**Obsługa sieci: wodociągowej, kanalizacji sanitarnej oraz kanalizacji deszczowej, zlokalizowanych na obszarze PPN-T oraz magistrali wodociągowo-sanitarnej na odcinku Rzeszów – Strefa S1-3.**

### Wyjaśnienia nr 3 SWZ BS.2611.53.2023

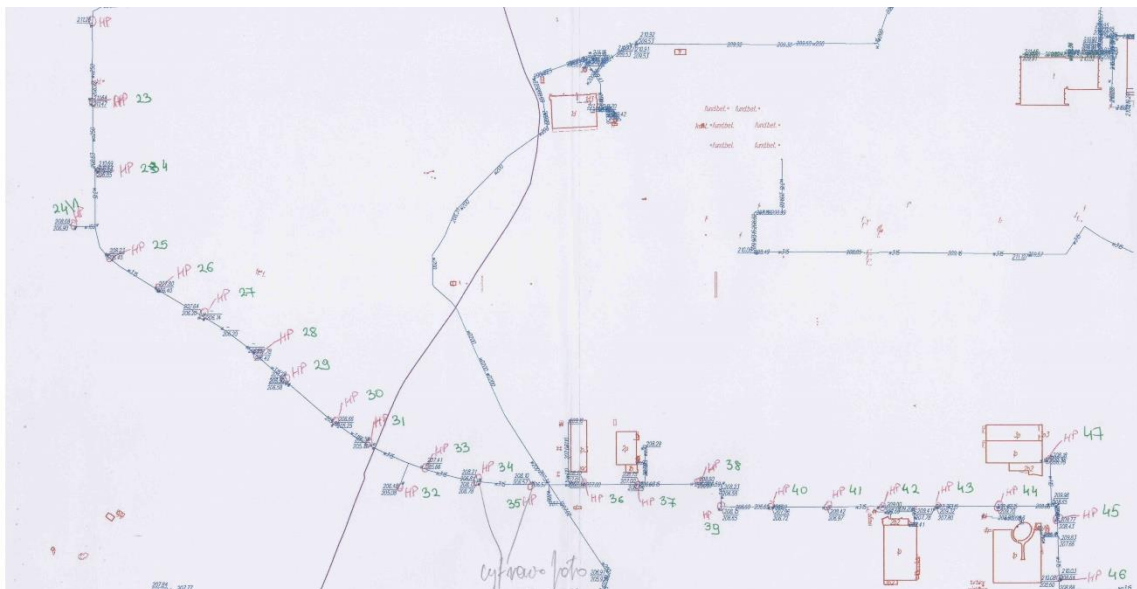
3) Treść pytania:

Prosimy o zmianę w opisie przedmiotu zamówienia ilości hydrantów w poszczególnych strefach do obsługi aby była zgodna z załączonymi załącznikami graficznymi.

Ad. 3. Ilość hydrantów, objętych zakresem obsługi – zgodna jest z załącznikami graficznymi, w szczególności:

- a) na obszarze Strefy S1-3: Załącznik nr 7 – 27 szt.
- b) na obszarze Strefy S-1: Załączniki nr 9, 10 i 11 – 27 szt.
- c) na odcinku magistrali - zgodnie z pkt. 4.3 OPZ. – 3 szt.

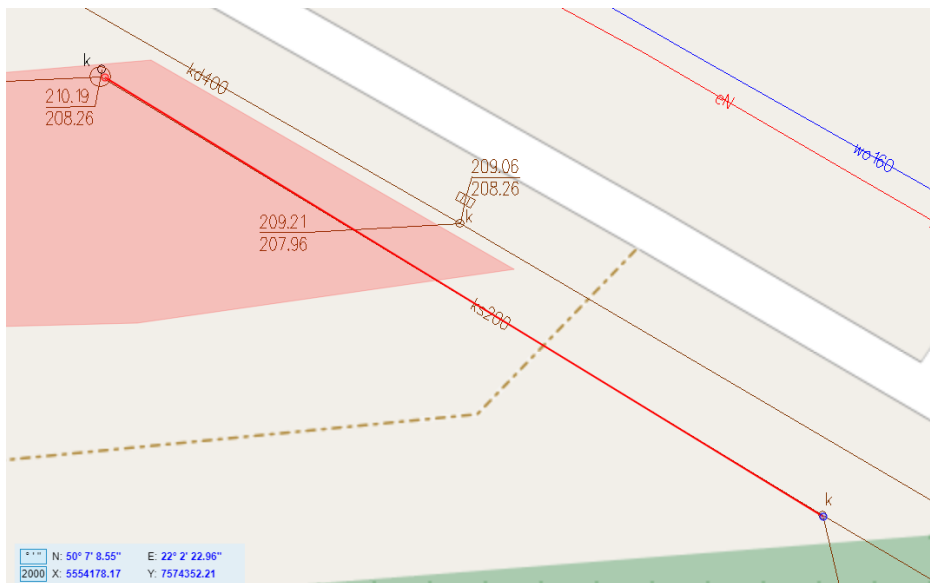
5) Treść pytania:

Po przeprowadzonej wizji w terenie nie mogliśmy zlokalizować kilku odcinków cieci między innymi: Strefa S1 pkt. 1.2 p) kanalizacja tłoczna z rur  $\Phi$  200 PVC typ N od punktu SR do SO - długość 47,00 mb. Prosimy o wskazanie tego odcinka.

Ad 5. Kanalizacja tłoczna (odcinek grawitacyjny), wykonany z rur  $\Phi$  200 PVC typ N, opisany symbolami od punktu SR do punktu SO – o długości 47,00 mb zlokalizowany jest m.in. na dz. ID 181613\_2.0001.1888.

Powyższe obrazuje schemat załączony poniżej.
